大型トラック電気装置（バッテリー電源ケーブル）のリコールについて

平成 29年12月14日

リコール届出番号4157

改善箇所説明図①

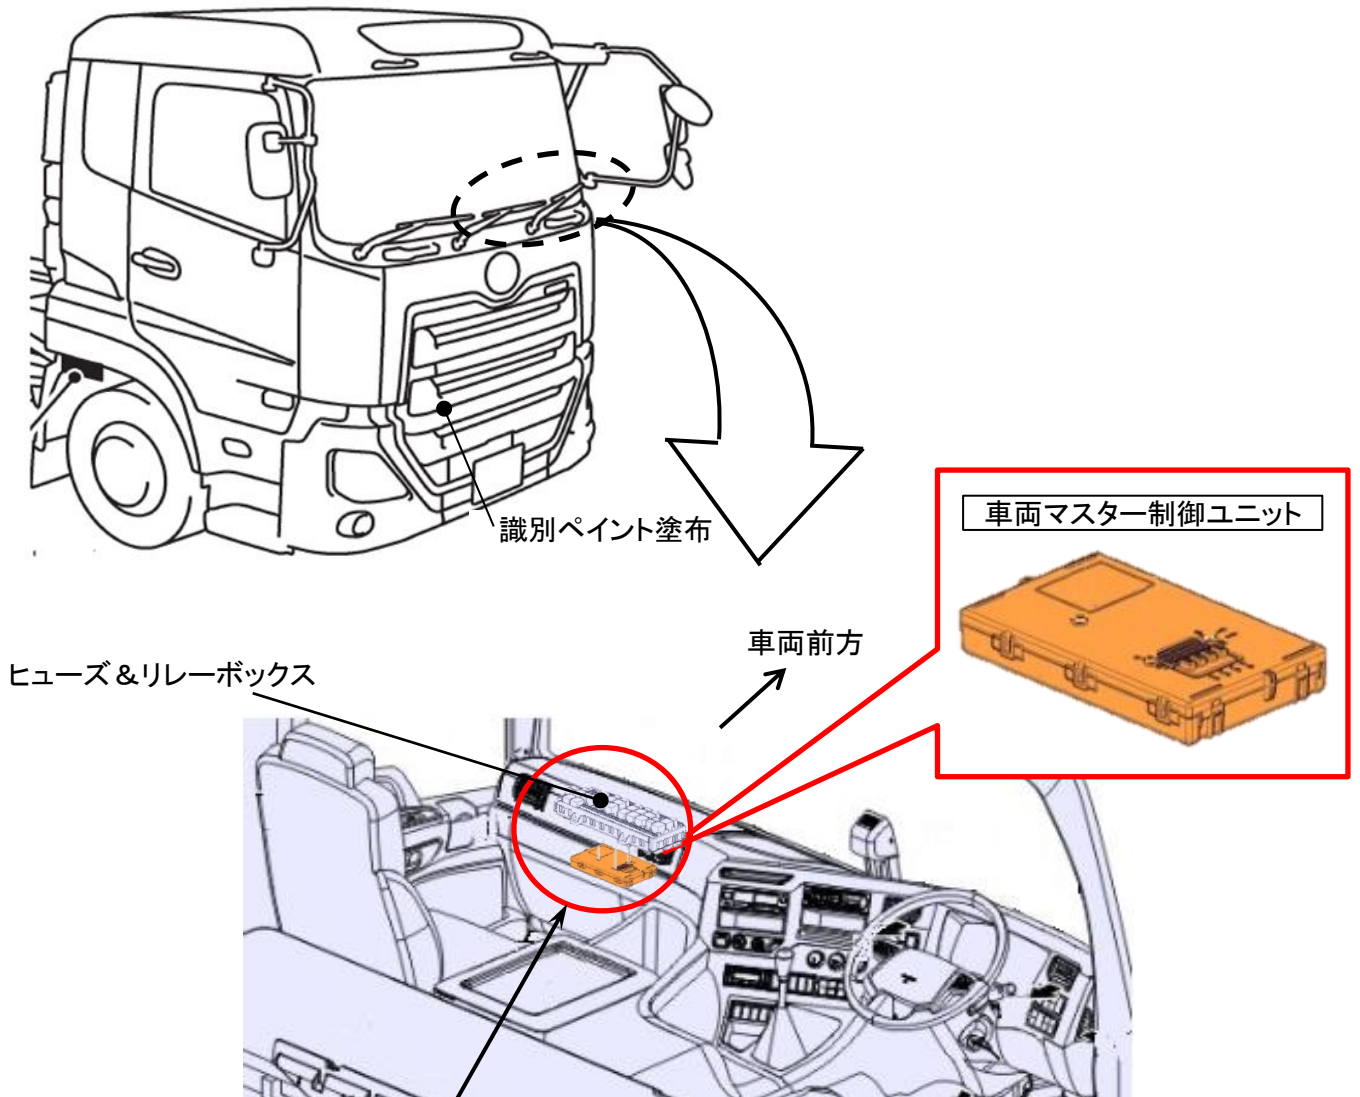
大型トラックにおいて、バッテリー固定プレートの形状が不適切なため、バッテリー端子に電源ケーブルを取り付けた際、電源ケーブルが固定プレートの端部と干渉するものがある。そのため、そのままの状態で使用を続けると、電源ケーブルの被覆が損傷して短絡し、最悪の場合、走行中にエンジンが停止し、再始動できなくなるおそれがある。

全車両、バッテリー固定用プレートの端部に保護材を取付ける。併せて、電源ケーブルを点検し、損傷がある場合は保護材の取付けまたは新品に交換する。
